DIÁRIO OFICIAL DA UNIÃO

DELIBERAÇÃO Nº 178, DE 17 DE DEZEMBRO DE 2019

Esta Deliberação altera a Resolução CONTRAN nº 354, de 24 de junho de 2010, que estabelece os requisitos de segurança para o transporte de blocos e chapas serradas de rochas ornamentais, para dispor sobre o uso de barrotes, trava de segurança e amarração de interas.

ANEXO XII

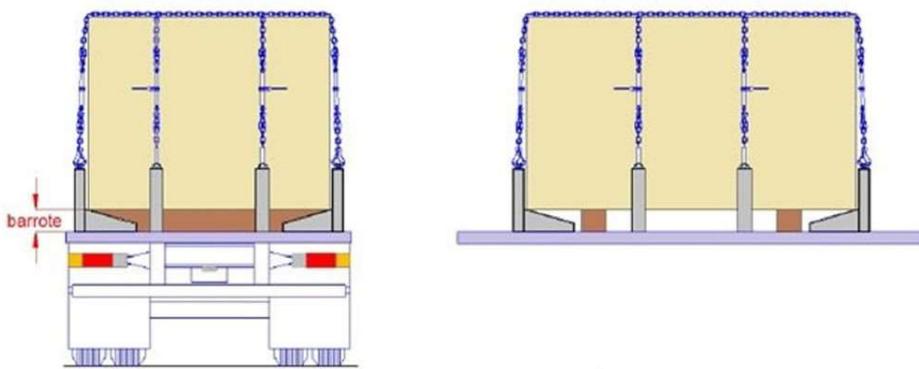
§ 3º O bloco de rocha ornamental pode estar apoiado sobre 2 (dois) ou mais barrotes transversais de madeira, ou de outro material com densidade compatível, de seção retangular ou quadrada, com altura máxima de 20 (vinte) cm, devendo a face de maior área estar voltada para baixo, conforme Anexo XII.

ANEXO XIII

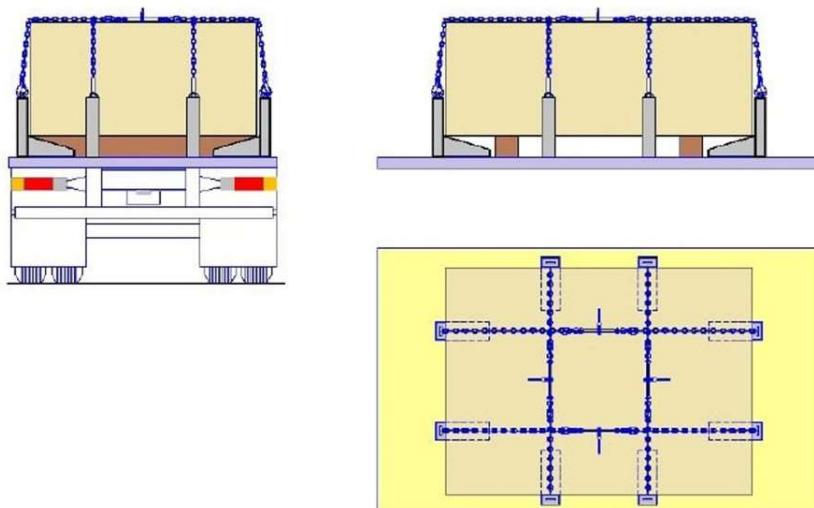
§ 4º O bloco de rocha ornamental que, em função de sua altura reduzida (conhecido como "intera"), não permitir a amarração estabelecida no caput deve ser transportado por meio de oito travas, com amarração longitudinal e transversal, conforme Anexo XIII, com a utilização de duas lingas de corrente longitudinais e duas transversais, cada uma com tensionador centralizado na parte superior do bloco ligado à corrente por meio de garras ou ganchos encurtadores (Anexos XIV e XV), devendo sua altura mínima ser igual ao comprimento da trava do bloco acrescido do comprimento mínimo equivalente a cinco elos de corrente de 13 mm, grau 8.

Anexo XIV

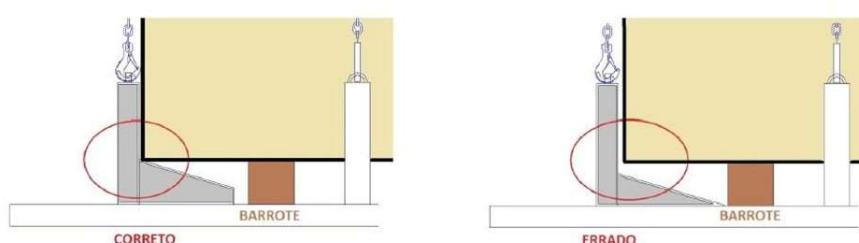
§ 2º Cada trava de segurança deve ter altura suficiente e ser posicionada de forma que tangencie ou fique o mais próximo possível do bloco, haja vista a irregularidade da superfície e o sistema de ajuste de posição da trava, na forma do Anexo XIV.
